Reactie bewoners Blauwkapel

BEOORDELINGSFORMULIER 3^e TRECHTERSTAP NRU

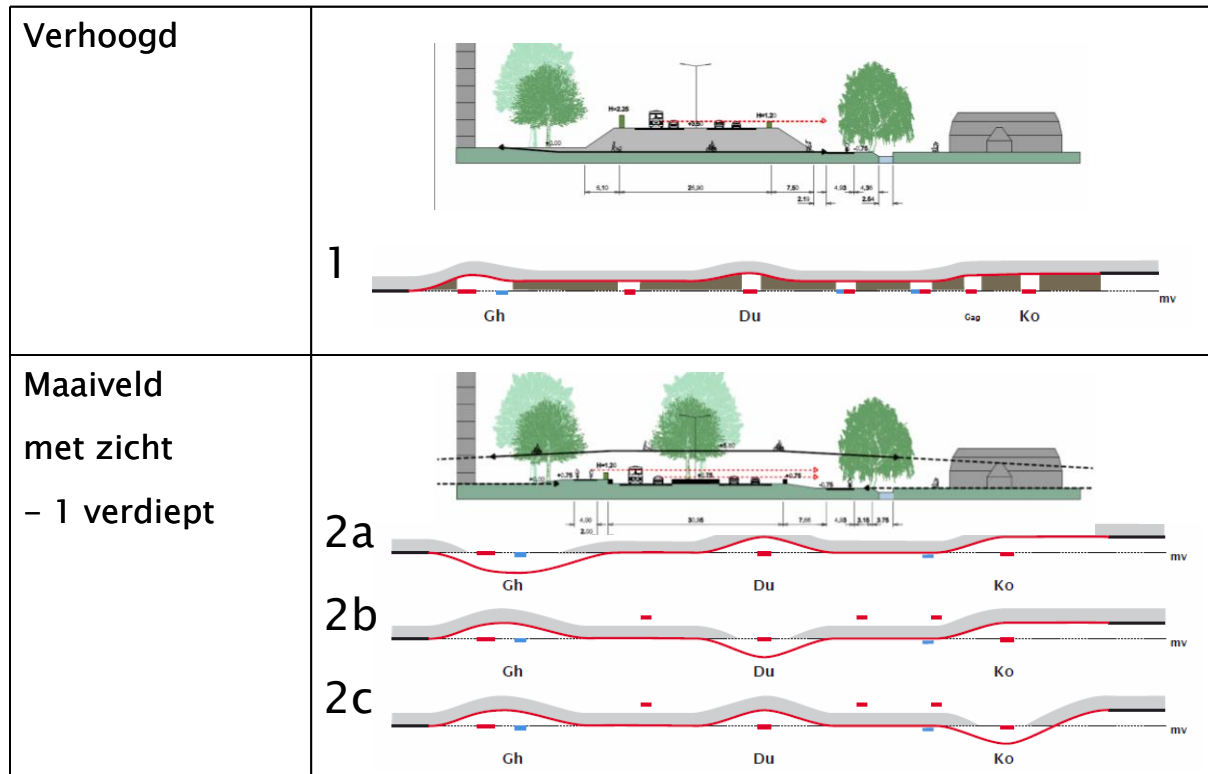
Vraag 1: Hoe beoordeelt u variant 1: de verhoogde variant?

Toelichting FBK wijst dit voorstel af:

- Het geluid en fijnstof zullen overlast geven in groter gebied, omdat de weg verhoogd is. Om die reden legt Rijkswaterstaat al jaren geen verhoogde wegen meer aan;
- Het is een visuele barrière, waarbij FBK in een Kom van Kabaal komt;
- In het atelier is aangegeven dat er zicht ontstaat door de brede onderdoorgangen. Dat is naar onze mening een theoretische motivatie die in de praktijk niet zo is;

WENSVARIANTEN

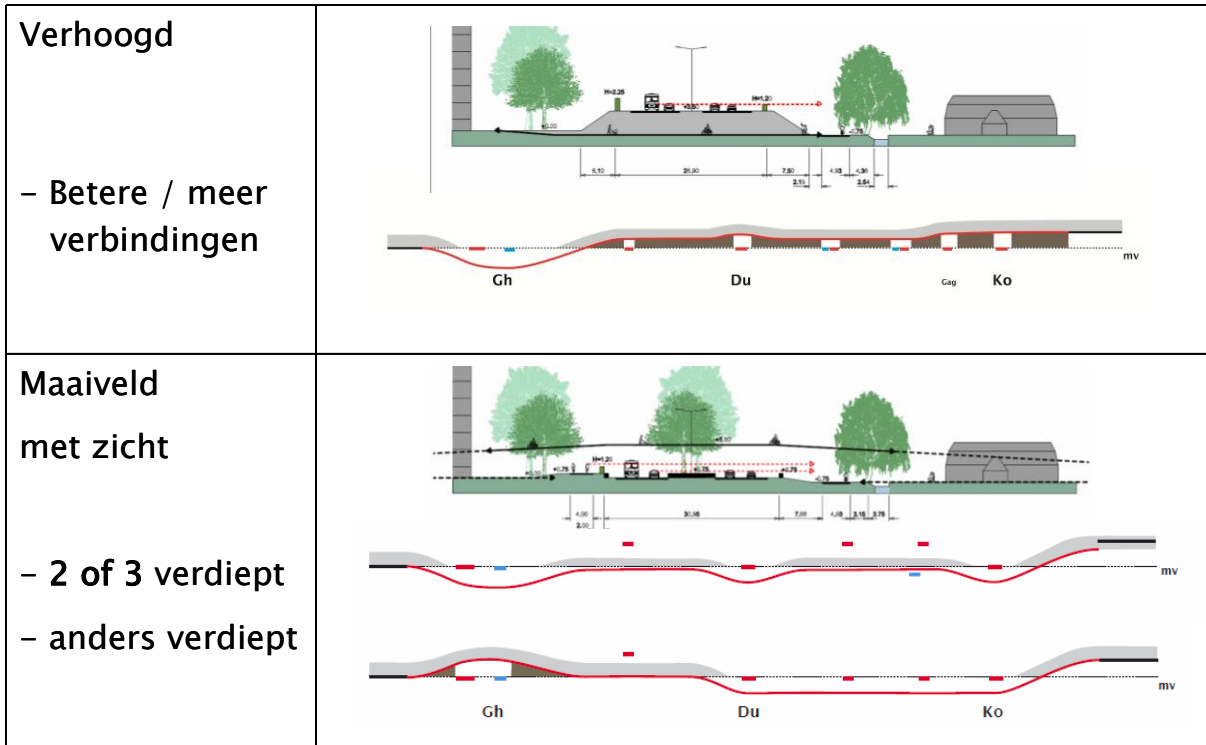
Vraag 5: Welke van deze varianten heeft uw voorkeur en waarom?

De variant die bij alle bewoners, de projectgroep en alle andere betrokkenen de voorkeur heeft: verdiepte. Voor meer informatie zie bijlage.
